Sezione Italia Nostra di Arezzo

Modulo per la presentazione delle osservazioni relative ai progetti sottoposti a procedimenti in materia di VIA, di competenza regionale

PAUR ex D.Lgs. 152/2006 art. 27-bis e L.R. 10/2010 art. 73-bis – **Progetto del Parco eolico denominato “Passo di Frassineto” della potenza di 29,4 MW composta da n. 7 aerogeneratori ed opere di connessione ubicati nei comuni di Pieve Santo Stefano (AR), Badia Tedalda (AR) e Sansepolcro (AR). Proponente: FERA Srl.**

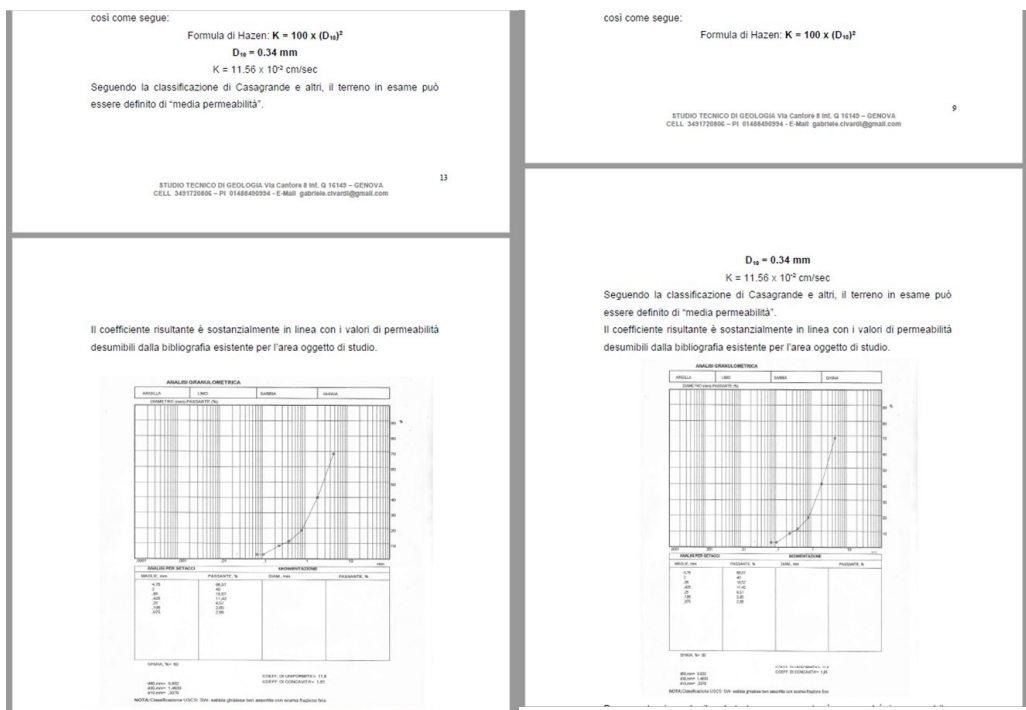
- Si ricorda ancora, che, **dalla comparazione dei documenti presentati dalla società FERA per i due progetti "Badia del Vento" nel Comune di Badia Tedalda e "Passo di Frassineto" nel Comune di Pieve Santo Stefano e Badia Tedalda rispettivamente, emerge che le relazioni e i documenti progettuali sono in diverse parti identiche come se fosse stato eseguito un "copia-incolla" dalla documentazione del primo (Badia del Vento è stato presentato da FERA prima di Passo del Frassineto) nella documentazione del secondo**. A questo riguardo si riportano sotto tali parti tratte da elaborato BT-D-2.1-C_Relazione Geologica, Idrogeologica e Geotecnica.dwg come da **documento 015rel_geo.pdf** depositato agli atti della Regione Toscana **per il progetto "Badia del Vento"** e da elaborato PSS-2.1B_Relazione geologica e geotecnica.doc come da **documento 016rel_geo.pdf** depositato agli atti della Regione Toscana **per il progetto "Passo di Frassineto"**:

- paragrafi "3.3 Idrogeologia" dei due documenti con calcoli sulla permeabilità della coltre detritica desunta da curva granulometrica ricavata dalle prove di laboratorio svolte su campioni raccolti *"nei pressi dei settori dove verranno realizzate le piazzole"* **che danno risultati esattamente identici (si veda figura sottostante) pur essendo in realtà, i due progetti, ubicati in luoghi differenti e insistenti su due formazioni rocciose differenti**, ovvero, Passo del Frassineto prevalentemente su Formazione del Sillano mentre Badia del Vento prevalentemente su Formazione di Monte Morello come si evince da cartografia ufficiale CARG.

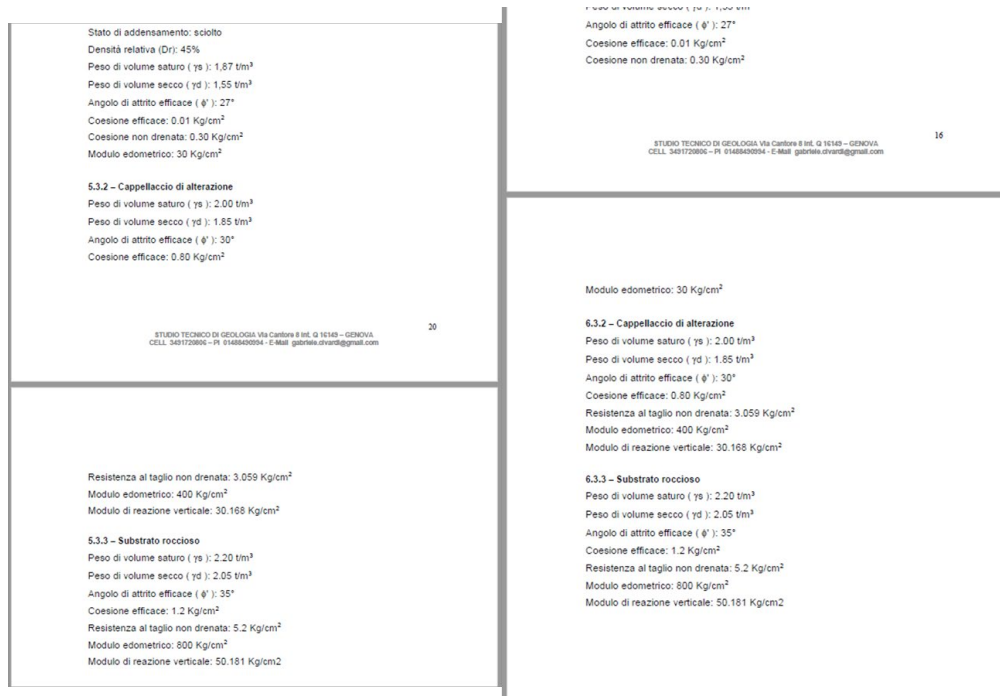
- Altro esempio si rinviene nel paragrafo “NOTE GEOTECNICHE” (par.5 nel documento 015rel_geo.pdf di Badia del vento e par.6 nel documento 016rel_geo.pdf di Passo del Frassineto, si veda stralcio nella figura sottostante), dove è chiaro come, non avendo eseguito alcuna indagine di tipo geotecnico, sono stati riportati dei dati geotecnici identici per i due progetti desunti da letteratura, semplicisticamente ipotizzando che i terreni su cui poggerebbero i due progetti siano identici. Si mette in evidenza, la pericolosità di tale semplificazione in quanto, per la esecuzione di un progetto di siffatte dimensioni su rocce tanto eterogenee, è necessaria la determinazione delle qualità geotecniche del substrato oltreché della sua effettiva stratigrafia che si ottiene solo eseguendo delle indagini geotecniche di dettaglio.

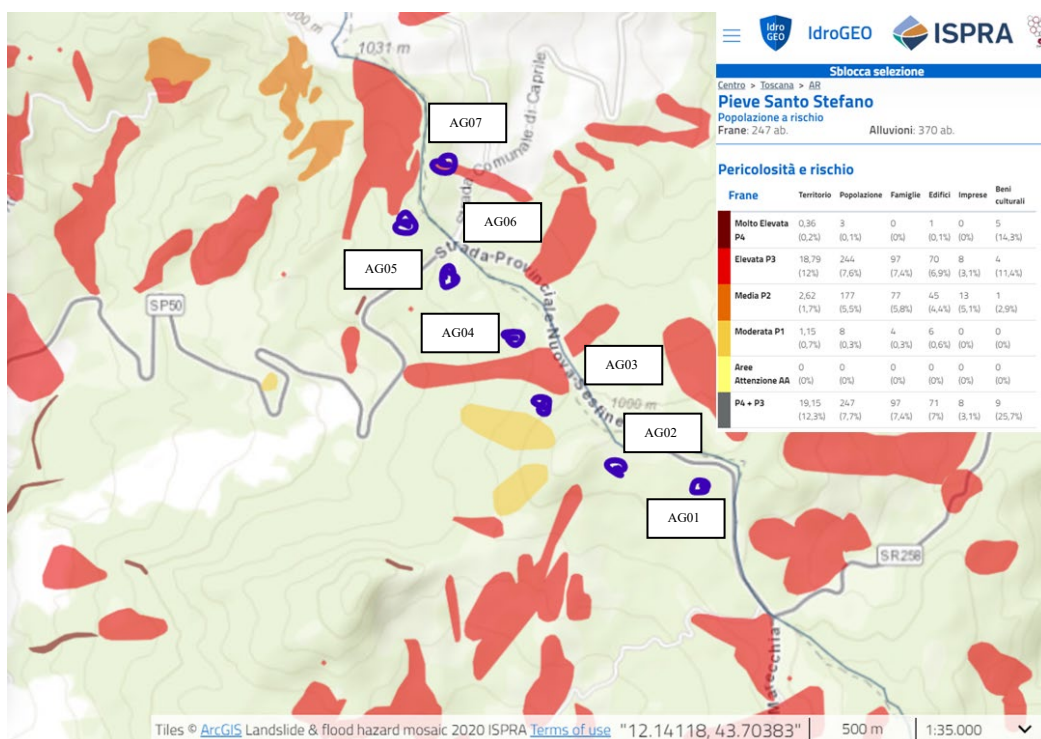
- Ulteriore esempio si ritrova nei paragrafi di “Stabilità dei fronti di scavo” e “Indicazioni operative” dei documenti succitati per i due progetti, dove si leggono nel documento del “Passi di Frassineto”, le stesse parole di assunzioni (semplicistiche) che sono riportate nel documento del progetto di “Badia del Vento” (si veda figura sottostante). Infatti (p18-19 documento 016rel_geo.pdf di “Passo del Frassineto”), è riportato che “....è stata eseguita un’analisi di stabilità per i principali fronti di scavo

secondo una sezione trasversale significativa e secondo la linea di massima pendenza. **Tale analisi, svolta utilizzando un software specifico e secondo il metodo di Bishop.....**”, invero, la scelta di effettuare verifiche considerando superfici di scorrimento circolari, adottando il metodo di Bishop, è decisamente non idonea in questi casi dove le condizioni stratigrafiche indicano stratificazioni di marne, marne argillitiche con caratteristiche geotecniche più scadenti e calcareniti. Tale stratificazione di livelli a caratteristiche differenti, **dato il loro assetto generale a franapoggio, fanno potenzialmente propendere per una mobilitazione planare lungo la superficie di strato, il metodo adottato oltre che fuorviante della effettiva condizione di stabilità del sito per l'uso di parametri stimati, è in contrasto con le norme vigenti (NTC 2018).**

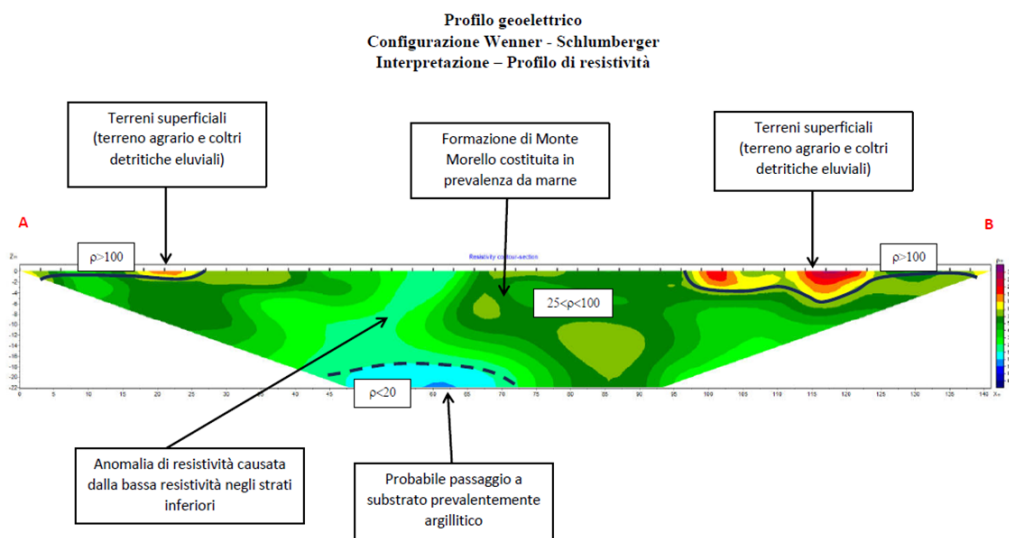
Le evidenze di tale complessità non sono solo la fratturazione indagata e sopradescritta, ma anche i lineamenti strutturali a scala media (faglie di piccola/media dimensione) visibili e segnati sulla carta geologica (si riporta sotto in figura il dettaglio della carta geologica CARG Foglio Pieve Santo Stefano). Si nota inoltre, sempre su carta geologica, presenza di stratificazioni con pendenze molto variabili a dimostrare la estrema complessità strutturale della zona.
